議案第 152 号  
令和 2 年度宝塚市一般会計補正予算（第 8 号）  
資料 1(182) 急傾斜地崩壊対策事業計画図（中山台 1 丁目）

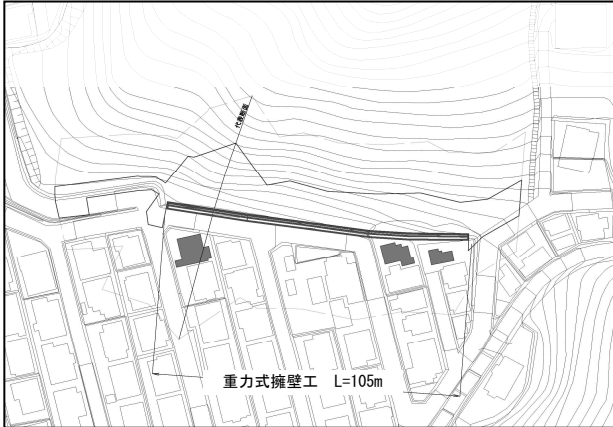
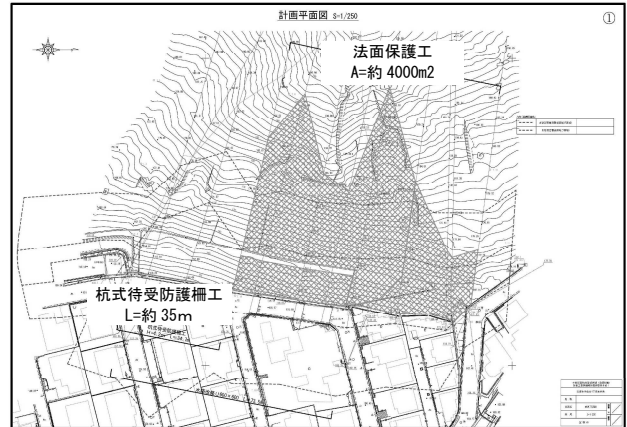
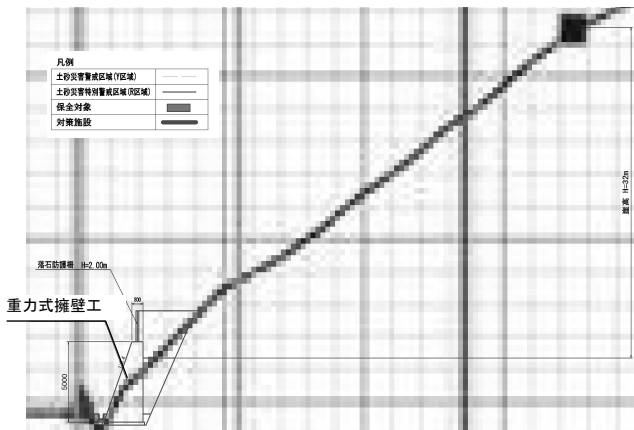
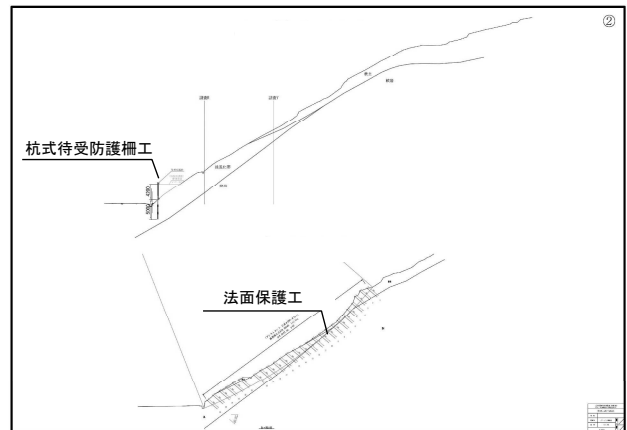
詳細設計に係る現地測量において、崩壊を想定すべき範囲が拡大した。区域を指定した兵庫県と協議を行った上で、拡大した範囲に対する工法を検討した結果、南側は杭式待受防護柵工（L=約 35m）、北側は鉄筋挿入による法面保護工（A=約 4000 m<sup>2</sup>）が最適な工法となった。対策範囲や工法が概略検討時より変更となったことで、対策工事費が 277,486 千円となり、補正予算（177,486 千円）を要望するものである。

概略検討時における対策工法：重力式擁壁（L=105m）  
概算工事費：100,000 千円
